**Regionaler Richtplan
Region Zimmerberg**

Teilrevision 2022

Erläuternder Bericht

Beschluss des Regierungsrates vom
12. Dezember 2023
(RRB Nr. 1450/2023)

Fussverkehr Änderung 2

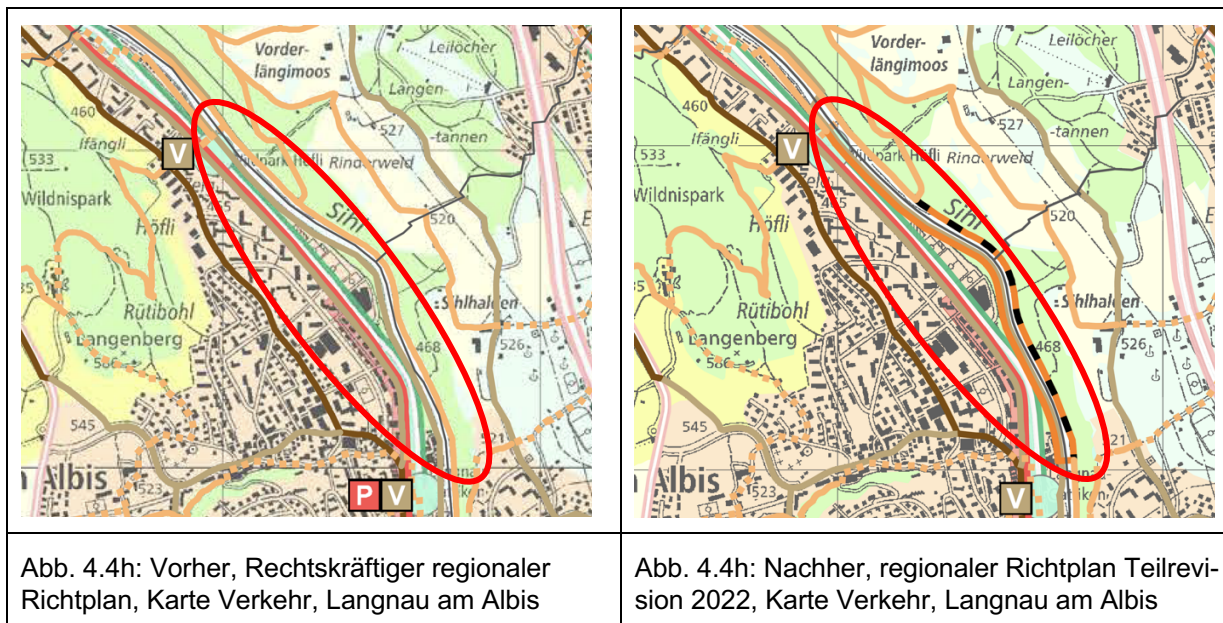
In Langnau am Albis wurde auf einem Abschnitt eine neue Führung des Wanderweges entlang der Sihl als «Fuss-/Wanderweg geplant (Zürcher Wanderwege)» eingetragen. Der bestehende Abschnitt entlang der gegenüberliegenden Flussseite wird neu der Klasse «Bei Ersatz aufzubehaltender Fuss-/Wanderweg (Zürcher Wanderwege)» zugewiesen.

Abb. 5.4 d: Teilrev. regionaler Richtplan 2022, Karte Versorgung, Ausschnitt Kilchberg mit eingetragener Energiezentrale und Leitung (violett)

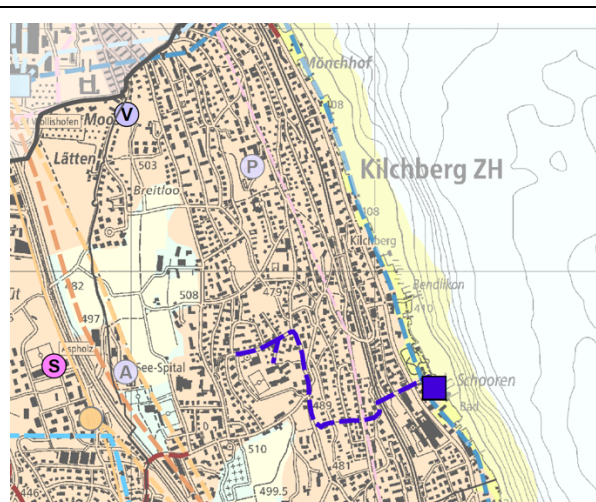
Im Gebiet Bendlikon/Schooren in Kilchberg erfolgt ein neuer Eintrag für ein Heizkraftwerk / eine Energiezentrale > 5'000 MWh/a zur Nutzung von Seewasser zur Wärmeversorgung.

Die Gebiete Bendlikon/Schooren und Brunnenmoos in Kilchberg sollen mit Wärme/Kälte aus dem Zürichsee versorgt werden. Dazu ist geplant im Gebiet Schooren eine Energiezentrale (Wärmetauscher) zu erstellen, welcher die Wärme des Seewassers aufbereitet für die Wärme-/Kälte-Versorgung.

Gemäss regionalem Richtplan gilt, dass, ergänzend zum kantonalen Richtplan, Anlagen mit einem Potenzial über 5'000 MWh/a einen Eintrag im regionalen Richtplan bedingen. Der in der Studie vom 29.03.2022 prognostizierte Nutzenergiebedarf an Wärme-/Kälte-Energie aus dem See für die Gebiete Bendlikon/Schooren und Brunnenmoos liegt mit rund 10'000 MWh/a über dem definierten Grenzwert. Demgemäss kommt der Anlage eine regionale Bedeutung zu und sie ist im regionalen Richtplan zu bezeichnen. Dieser Eintrag erfolgt mit der vorliegenden Teilrevision. Mit der Umsetzung der thermischen Energieversorgung wird eine sinnvolle, nicht umweltbelastende Energieproduktion für Bezüger von Wärme/Kälte ermöglicht. Die Projektierung entspricht den Energie-Zielen des regionalen Richtplans.

Änderung 3

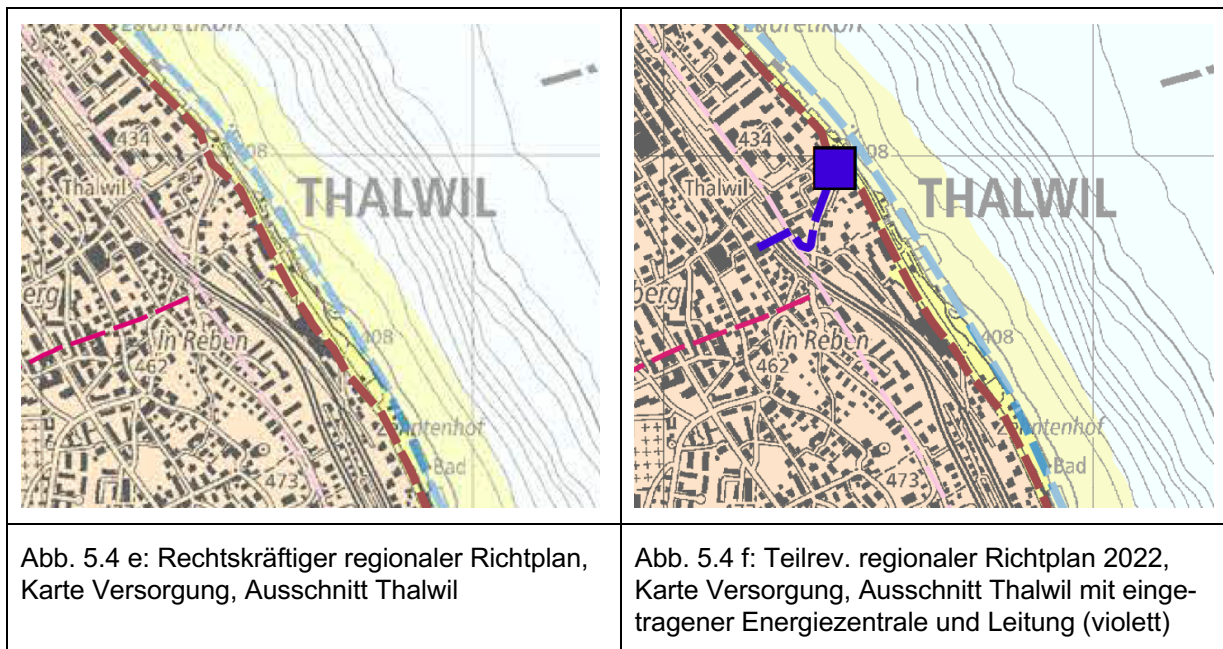
Auf dem Gebiet des Parkplatzes Mühlebach in Thalwil erfolgt ein neuer Eintrag für ein Heizkraftwerk / eine Energiezentrale > 5'000 MWh/a zur Nutzung von Seewasser zur Wärmeversorgung.

Der Energie- und Leistungsbedarf Wärme beträgt ca. 11'800 MWh/a. 10'420 MWh/a fallen dabei auf die Wärmepumpe, 1'340 MWh/a auf zwei ergänzende Gaskessel. Der Energie- und Leistungsbedarf Kälte beträgt ca. 1'200 MWh/a. Da das Abwärmepotential der Anlage > 5'000 MWh/a ist, ist ein Richtplaneintrag notwendig. Die Projektierung entspricht den Energie-Zielen des regionalen Richtplans. Das Projekt wurde bereits bewilligt und soll bis Ende 2022 fertiggestellt werden.

Änderung 2

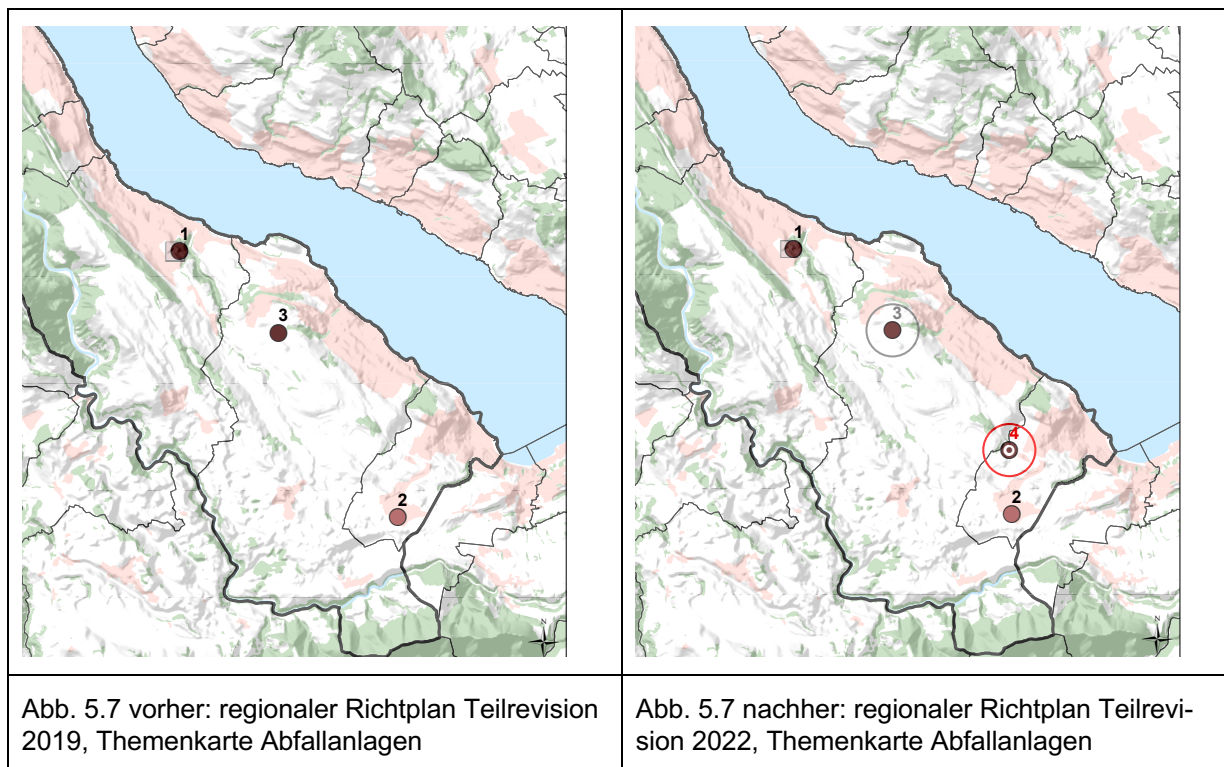
Das Kapitel 5.7 wird ergänzt mit Festlegungen zu regionalen Aushubdeponien. Es soll ein neuer Standort für eine Deponie des Typs A (unverschmutzter Aushub) im Gebiet Ober Schwanden in Richterswil (Nr. 4) festgesetzt werden.

Im Kanton Zürich fallen jährlich rund 4.5 Mio. m³ unverschmutztes Aushubmaterial an. Davon werden 3 Mio. m³ zur Auffüllung von zürcherischen Kiesabbaugebieten verwendet und 1.5 Mio. m³ ausserkantonale abgelagert. Gemäss kantonalem Richtplan (Kap. 5.7 Abfall) soll

Es wird festgelegt, dass die Erschliessung des Deponiestandorts Ober Schwanden über die Obere Schwandenstrasse zu erfolgen hat. Dies, um zu verhindern, dass der Deponieumschlag über die schmale, landschaftsempfindliche Grünenfeldstrasse abgewickelt wird. Weitere, sorgfältige Abklärungen zum Verkehr und weiteren Auswirkungen der Deponie, sind im Rahmen der Sondernutzungsplanung zu erbringen und in geeigneten Vorgaben zu berücksichtigen.
